Løyve - Ny frist - Avkøyrsle - Fv. 409 - Gnr. 70 bnr. 3 - Radøy kommune

Førehandstilsegn - Avkjørsel for tømmerbil - gnr 70 bnr 3 - Lunde - Radøy kommune

Kartutsnitt for tømmerbilavkøyrsle – Lunde – Radøy kommune saksnr: 2013 031638

PRINSIPPSKISSE

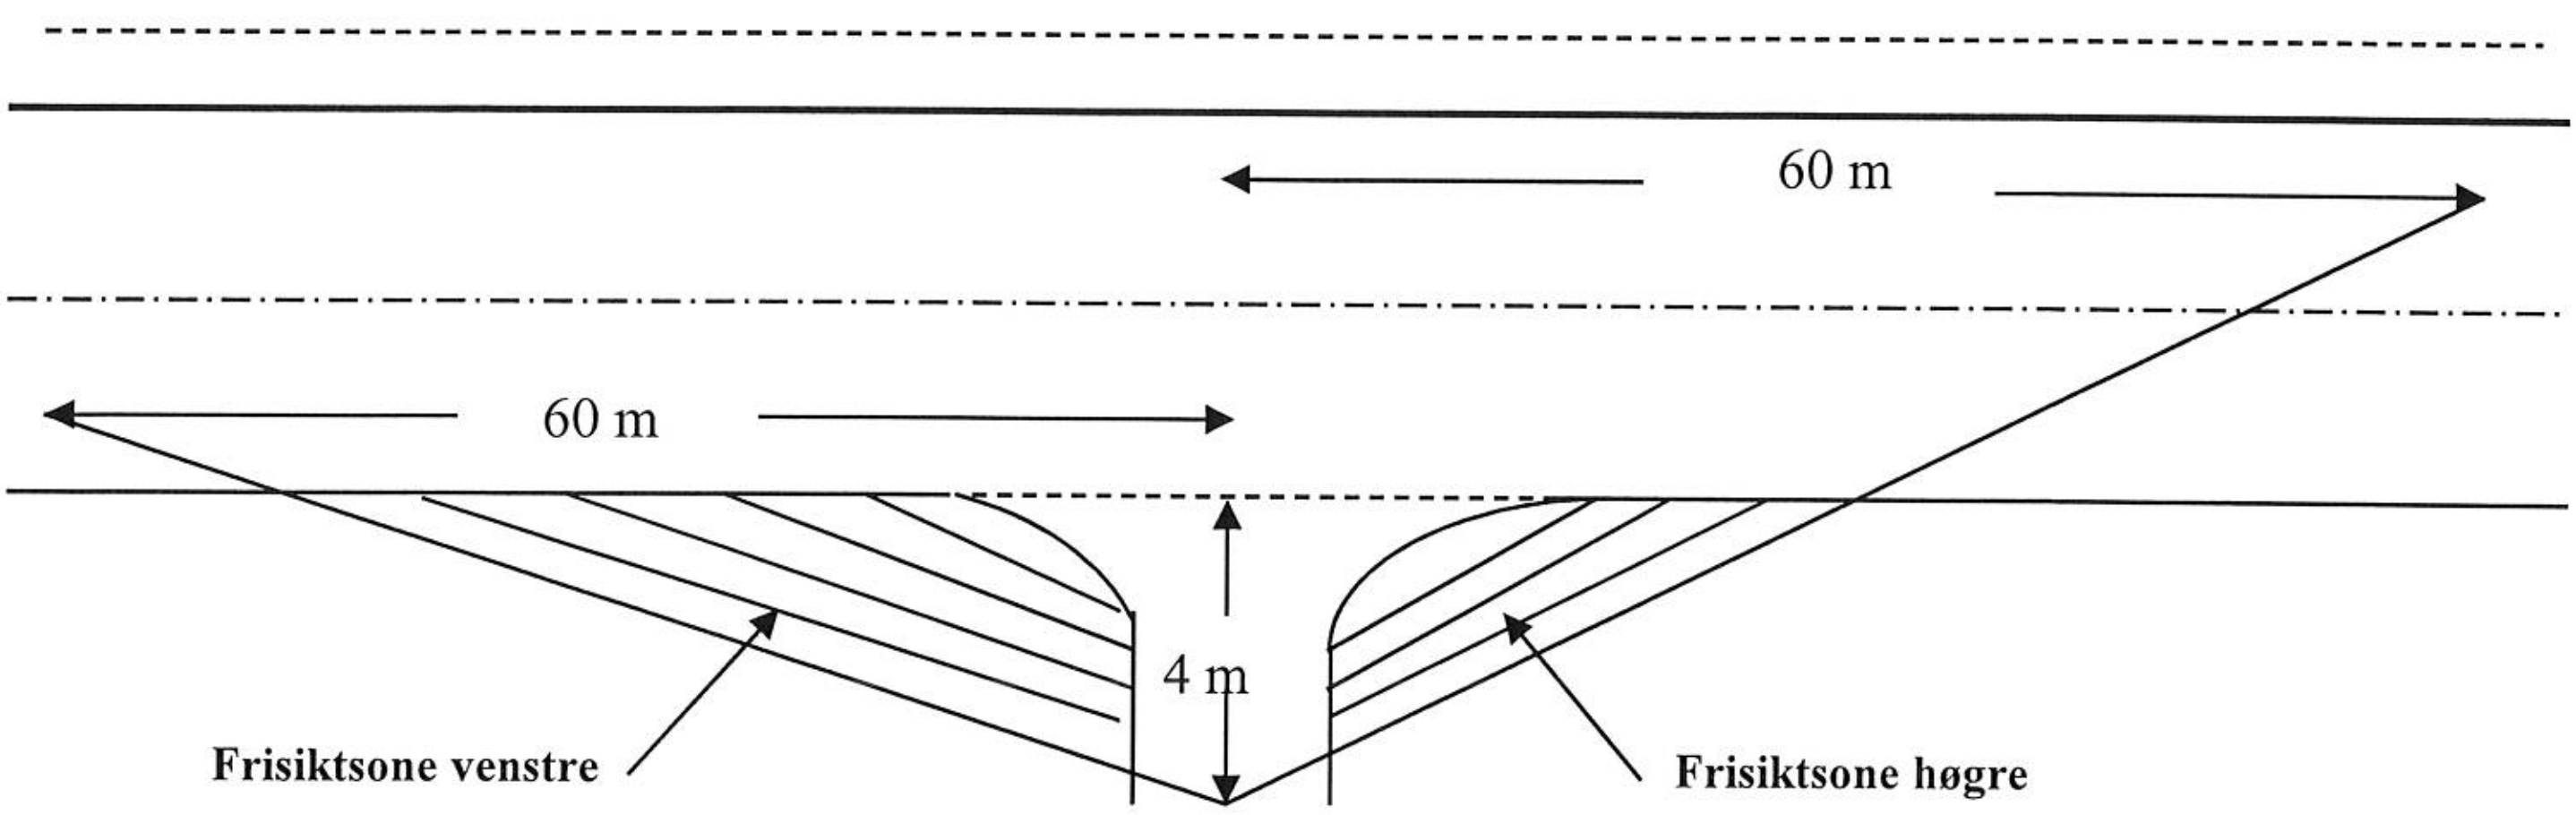
Tilsvarande siktlengder som vist på tegningen må også gjerast gjeldande for trafikken som kjem på hovedvegen og skal inn i avkjørsla (sikt bakover og framover langs hovedvegen)

Av hensyn til snø og vegetasjon skal det i frisiktsonen vera fritt for sikthinder høgare enn 0,5 m. over hovedvegens nivå

Krav til svingradius for avkjørsla :

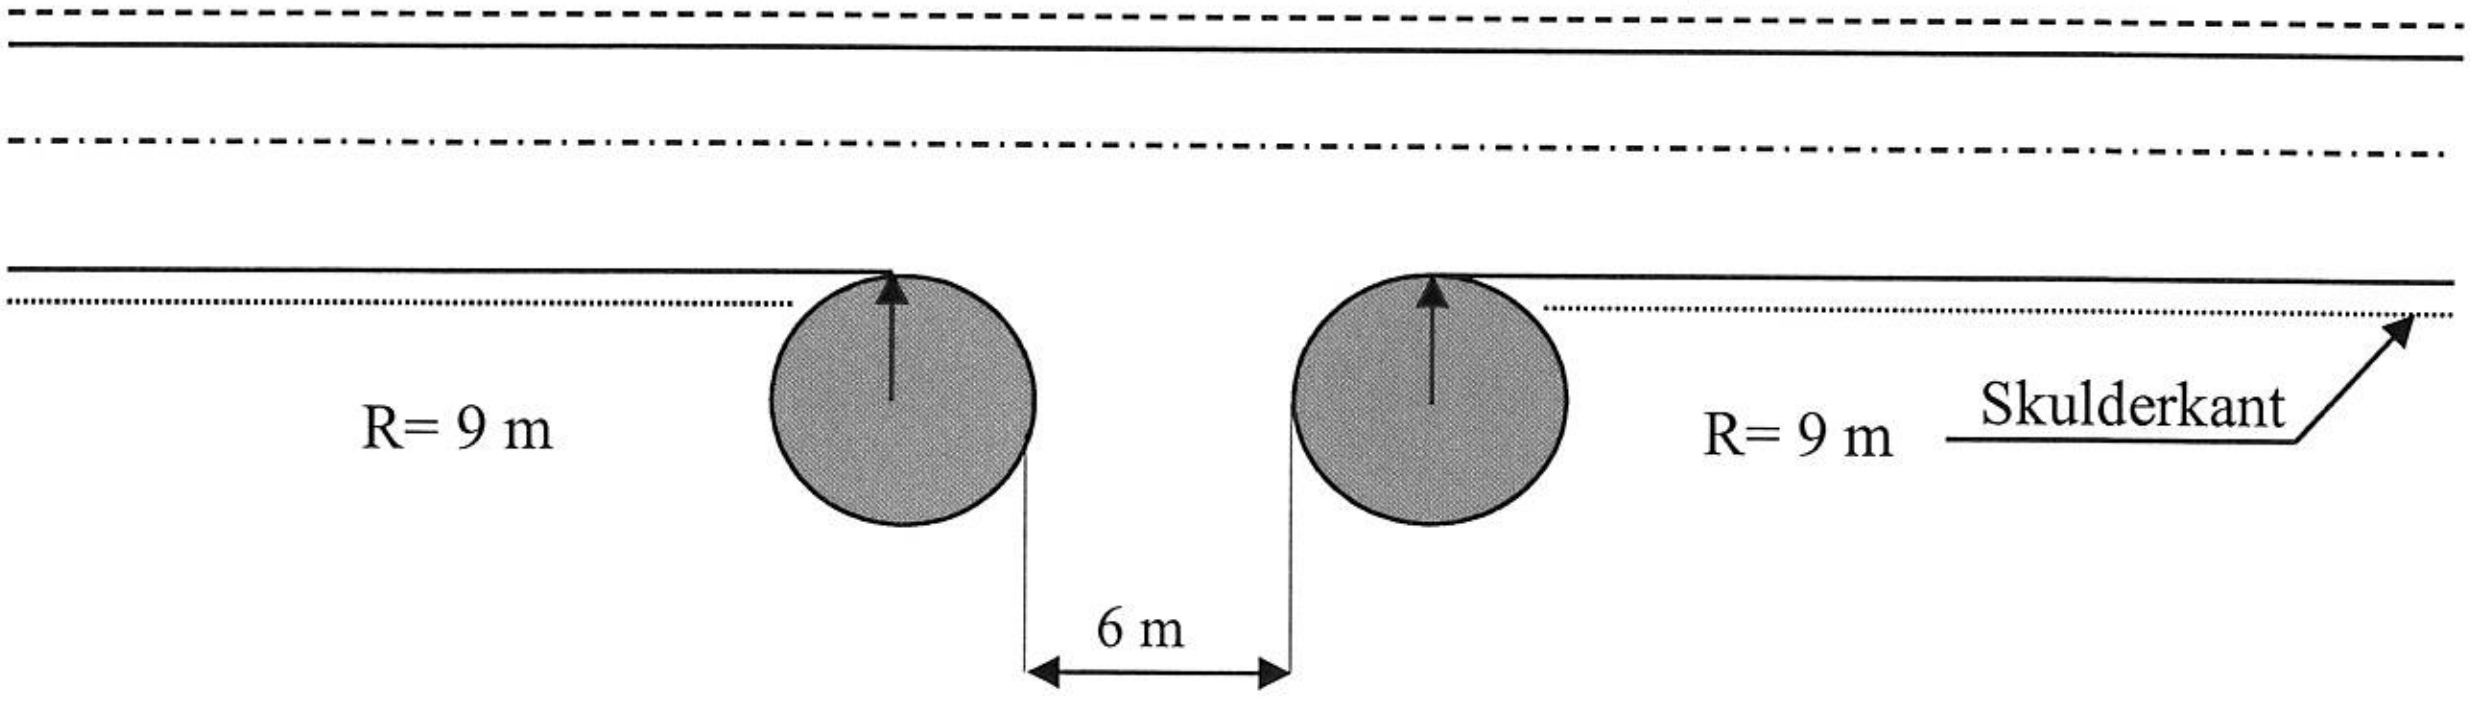
5. Svingradius skal vere 9 meter (diameter 18 meter). Svingradius skal markerast tydeleg med betongkant, grøft eller annan avvisande kant mot sideterrenget. Det smalaste punktet i avkøyrsla skal vere 6 meter.

Krav til lengdeprofil for avkjørsla/tilkomstveg:

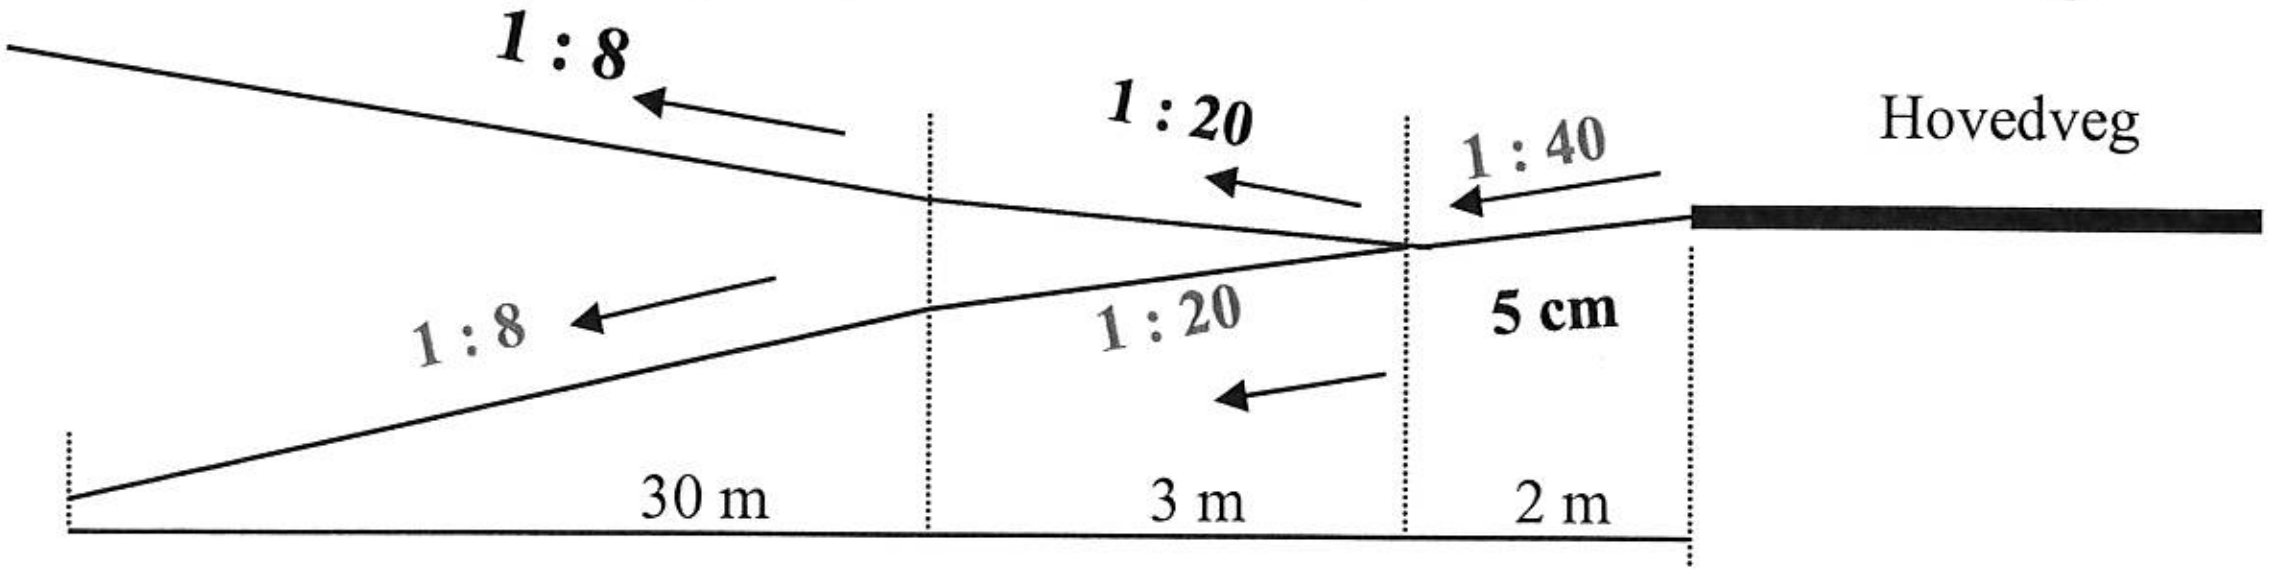
6. Stigningskrava må haldast (sjå skisse). Vi vil her spesielt gjere merksam på at avkøyrsla skal ha fall frå hovudvegen med 5 cm på dei første 2 metrane.
